OFICIO N° 0991-2021-GRT

Asunto : Procedimiento de fijación de tarifas de distribución de gas natural en Ica para el periodo 2022-2026 – Observaciones de Osinergmin al contenido de la Propuesta Tarifaria presentada.

Informe N° 0700-2021-GRT

Observaciones a la Propuesta Tarifaria presentada por la empresa Contugas para el periodo 2022-2026

Figura N° 1: Proyecto Aquijes - Información del MINEM

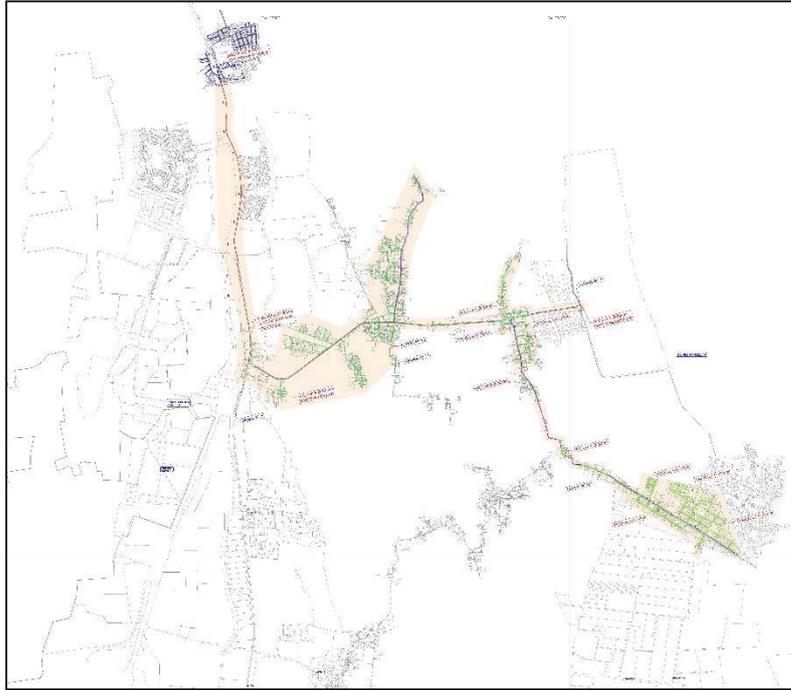
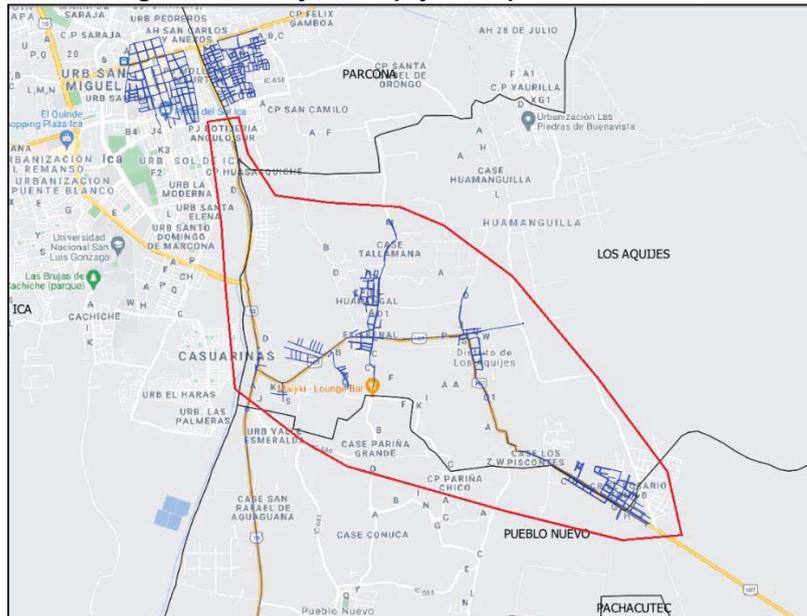
A continuación, se presenta los 5 proyectos a ser financiados con recursos FISE, donde se observa que estos se encuentran incorporados en el reporte VNRGN que acompaña al PQI:

Gráfico N°1 Usuarios Residenciales Plan Mínimo de Cobertura (PMC) vs Plan Quinquenal de Inversiones 2022- 2026 (propuesta inicial)

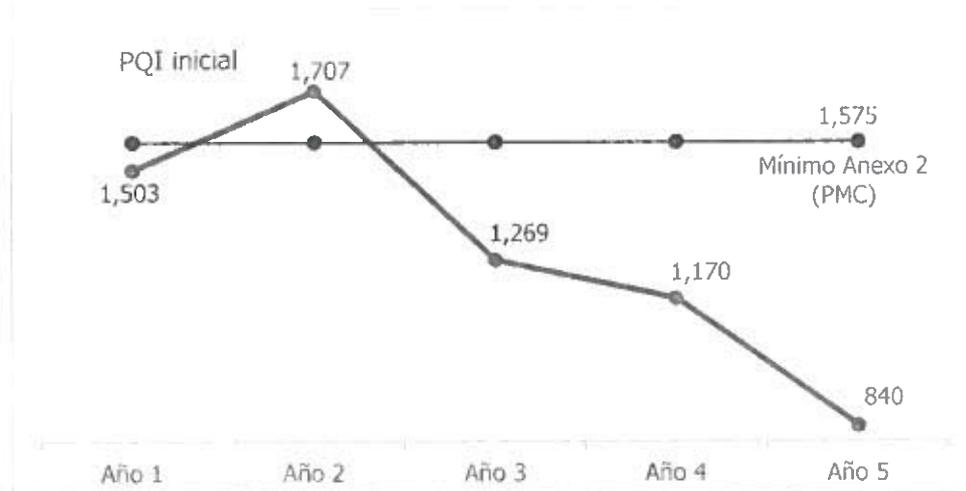
- 3.2.4. Asimismo, la DGH observó que la cantidad de redes de distribución contempladas por año es inferior al promedio anual ejecutado durante el Plan Mínimo de Cobertura del Contrato de Concesión. Además, el promedio de conexiones por año es inferior al mínimo contenido en el Plan Mínimo de Cobertura y que el mismo no tiene asimetría con los usuarios que viene conectando el concesionario, tal como se detalla a continuación:

**Gráfico N°3 Proyección de kilómetros redes PE⁽¹⁾ (gasoductos + TC)
PQI (inicial) vs PQI (actualizado)**

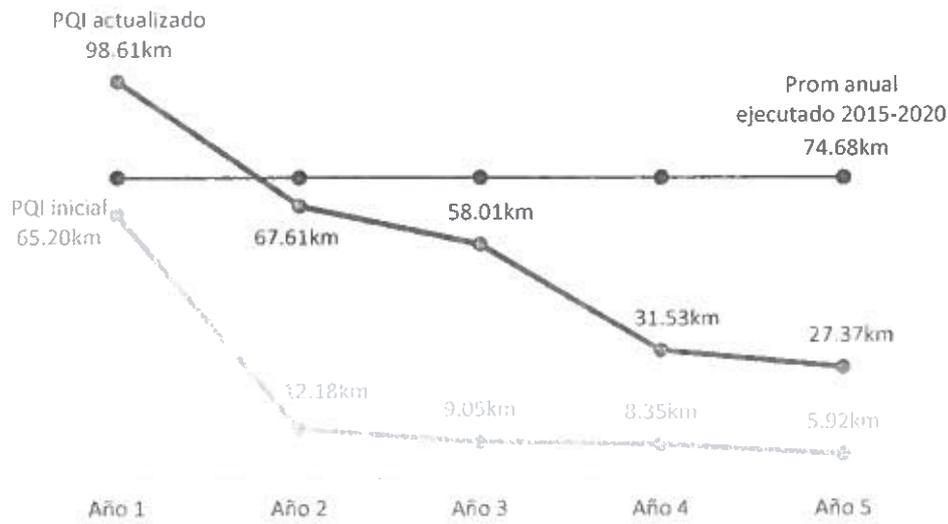
3.2.9. En la misma línea, la empresa Contugas ha incrementado en 181% la proyección de kilómetros redes PE a ejecutar respecto a la versión inicial del Plan Quinquenal 2022 – 2026. Al respecto, la empresa Contugas estima ejecutar un promedio anual de 63.94 kilómetros redes PE (gasoductos y tubería de conexión), si bien este valor no supera el promedio anual de kilómetros redes PE ejecutado en el periodo 2015-2020, que corresponde a 74,68 kilómetros, Contugas ha incrementado el número de proyectos de expansión de redes en las localidades de Ica, Pisco y Chincha, así como los costos de inversión de la propuesta de Plan Quinquenal 2022-2026, pasando de USD 4,861,015.00 a USD 13,569,129.00.
